D868UV firmware update V1.33 and V2.33

V1.33 und V2.33 Verbesserungen von (vom 2018-9-30)

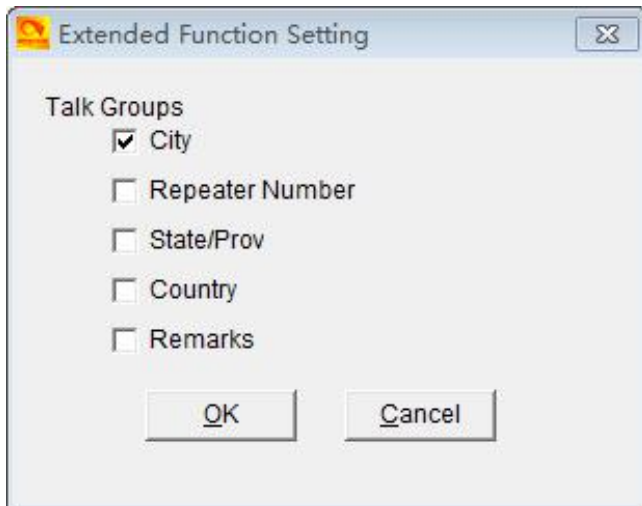
5. Fügen Sie Unterstützung von Zeichen Ø in der Anzeigeschriftart in Hauptkanal hinzu. Ein Nullpunkt wird als "Ø" angezeigt.
6. Im Radio-Menü, Gesprächsgruppe -> TG-Liste -> Auswählen-> Kontakt auswählen, können Sie eine neue TG für den aktuellen Kanal zuweisen. Dies ist sehr nützlich, wenn Sie einen neuen Kanal erstellen.

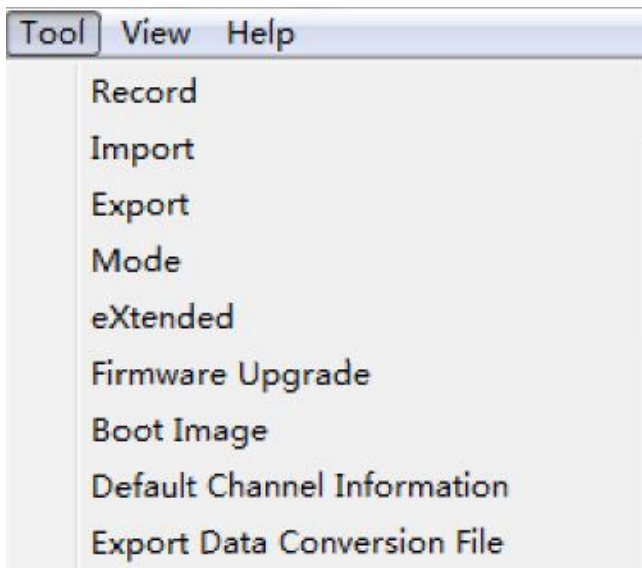
So erstellen Sie einen neuen Kanal: Halten Sie die MENU-Taste gedrückt, bis auf dem LCD-Display "Next Please Press Dial" (Nächste Wähltaste drücken), drücken Sie die Taste P1, das Funkgerät wird in den neuen Kanal einsteigen.

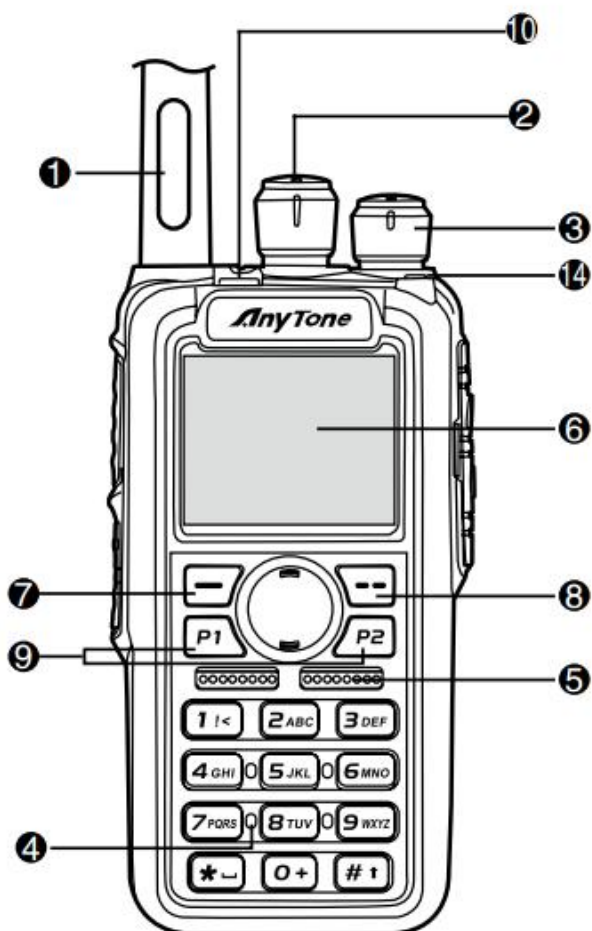
7. Das Zeitfehlerproblem im Anrufprotokoll> Letzter Anruf> Letzte Anrufliste wurde behoben.
8. Beschleunigen Sie den Zonenschalter mit den Auf- und Ab-Tasten.
9. CPS-> Optionale Einstellung-> Anzeige-> CH Switching Keeping Last Caller, ermöglicht die Anzeige der Last Heard-Anzeige, wenn auf einen anderen Kanal umgeschaltet wird.
10. Fügen Sie die DMR-APRS-Standortberichtsoption in CPS hinzu, siehe den APRS-Setup-Codeplug.
